東三河都市計画ごみ処理場（一般廃棄物処理施設）豊橋田原ごみ処理施設整備事業に係る環境影響評価準備書についての環境影響評価に関する公聴会の状況

日 時：平成 31 年 4 月 20 日（土）

「東三河都市計画ごみ処理場（一般廃棄物処理施設）豊橋田原ごみ処理施設整備事業に係る
環境影響評価準備書」についての公述内容（提出資料）

表8-2-26 類似施設の低周波音調査結果 (L_{max})

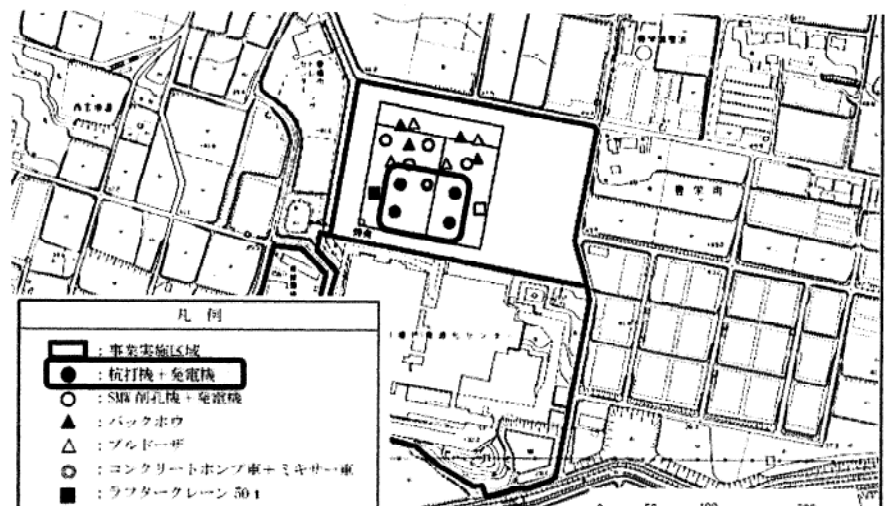
表8-2-26 類似施設の低周波音調査結果(L_{max}) p418には、1/3オクターブバンド音圧レベルが記載されているため、参照値と比較すると、まず評価を行なっている「心身に係る苦情に関する参照値」では、地点Eの25Hz~80Hzまでが心身に係る苦情に関する参照値以上であるので苦情の可能性が考えられる。また、地点Fでも31.5Hz~80Hzまでが心身に係る苦情に関する参照値以上であるので苦情の可能性が考えられる。

次に評価を行なっていない「物的苦情に関する参照値」では、地点Eで5Hz、6.3Hz、8Hz、10Hzが物的苦情に関する参照値以上であるので苦情の可能性が考えられる。地点Fでは5Hz、6.3Hzが物的苦情に関する参照値以上であるので苦情の可能性が考えられる。こうした点を十分考慮して再評価を行い、必要な環境保全措置を検討すべきである。

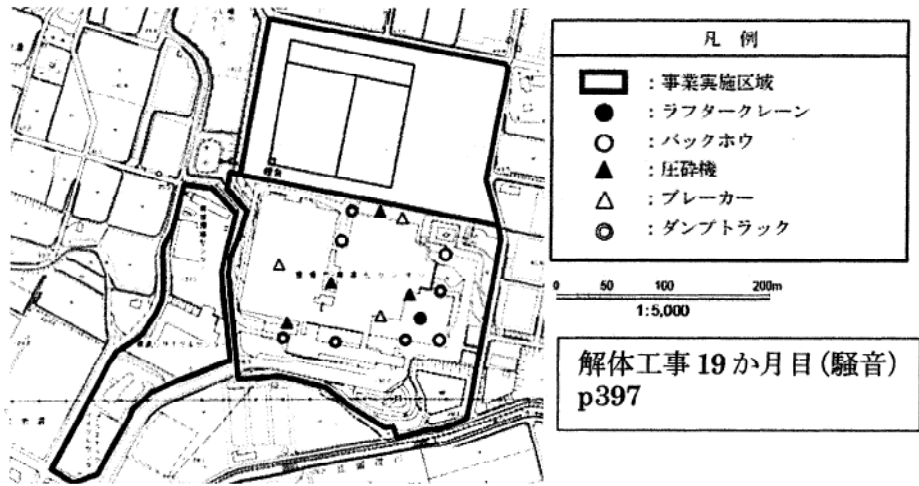
ル合成値…が最大となり、影響が最大となる時期を予測時期…工事開始後 9 ヶ月目” (資料編 p6) としたとある。しかし、騒音の場合は、距離による減衰効果が大きいため、遠くの発生源はあまり影響しない。近くにどれだけ大きな発生源があるかが決定的となるため、大きな発生源が敷地境界線に近い場合も予測時期とすべきである。例えば建設機械の稼働の騒音予測を行った 9 か月目の建設機械の配置は図 8-2-9 (1) p396 であり、この工事で 3~8 番目に騒音パワーレベルが大きい杭打機 108dB は敷地北側から約 100m 離れて 2 台、約 120m 離れて 2 台が配置してある。108dB の杭打機 1 台が 100m 離れると、予測式 p394 で 60dB となるが、これが北側敷地から 20m に近づくと、74dB となり、同様な位置にもう 1 台あるから 74dB を足して 77dB となり、この杭打機 2 台だけで、9 か月目の予測値 75dB p398 より大きくなる。この他の音源を加えれば、予測結果より更に大きくなる。予測時期を見直すべきである。

騒音 (建設機械の稼働等) で解体工事 19 か月目の最大値は 78dB、地点 C で 76dB となっているが p398、これはブレーカー 84dB の影響が多い。しかし西側の△位置は建屋中央に近い。逆に、解体工事 16 か月目 (振動) p440 では、ブレーカーの△は壁面上に存在しており、こちらの方が敷地境界への影響は大きいはずであり、騒音パワーレベル合成値が最大の 19 か月目より、大発生源が敷地に近くなる 16 か月目などで検討すべきである。

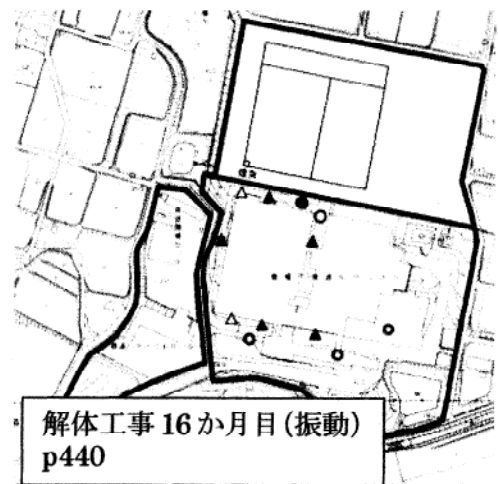
例えば建設機械の稼働の振動予測を行った 9 か月目の建設機械の配置は図 8-3-6 (1) p439 であり、この時期で 1~3 番目に振動レベルが大きい杭打機 74dB は敷地北側から約 100m 離れて 2 台、約 120m 離れて 2 台が配置してある。74dB の杭打機 1 台が 100m 離れると、予測式 p437 で 35.4dB となるが、これが北側敷地から 20m に近づくと 52.9 dB となり、同様な位置にもう 1 台あるから 52.9dB を足し

て 56.9dB となり、9 か月目の北側予測値 53dB p441 より大きくなる。この他の振動源を加えれば、予測結果より更に大きくなる。予測時期を見直すべきである。
